Kính gửi: Ban Quản lý dự án Đầu tư xây dựng xã Châu Pha

Thông qua mạng đấu thầu quốc gia, Nhà thầu chúng tôi có biết đến Gói thầu: Xây lắp thuộc dự án: Phê duyệt dự án Đầu tư mới một số tuyến chiếu sáng trên địa bàn xã Châu Pha. Sau khi xem xét E-HSMT mà Bên mời thầu đã phát hành, theo hồ sơ E-HSMT và bản vẽ thiết kế, nhà thầu chúng tôi xin làm rõ các nội dung cụ thể như sau:

CHI TIẾT MƯƠNG CÁP ĐOẠN
NỀN ĐẤT, VỈA HÈ

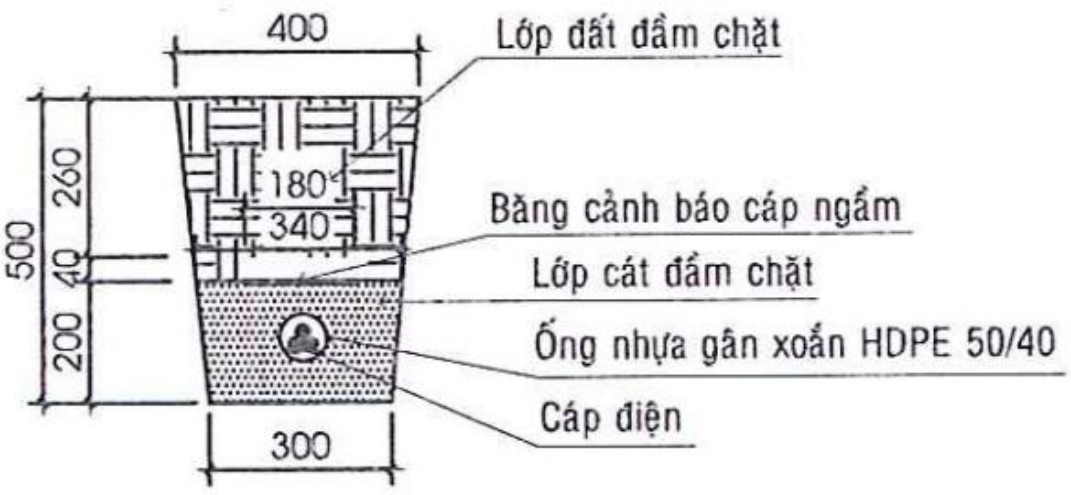
Bản vẽ chi tiết mương cáp ngầm trên vỉa hè

- Theo bản vẽ thiết kế được duyệt, phần ngăn cách giữa lớp cát và lớp đất có chiều dày 40mm nhưng không thể hiện lớp ngăn cách này là gì.

Để đảm bảo công tác cạnh tranh về giá, chúng tôi đề nghị bên mời thầu làm rõ nội dung trên
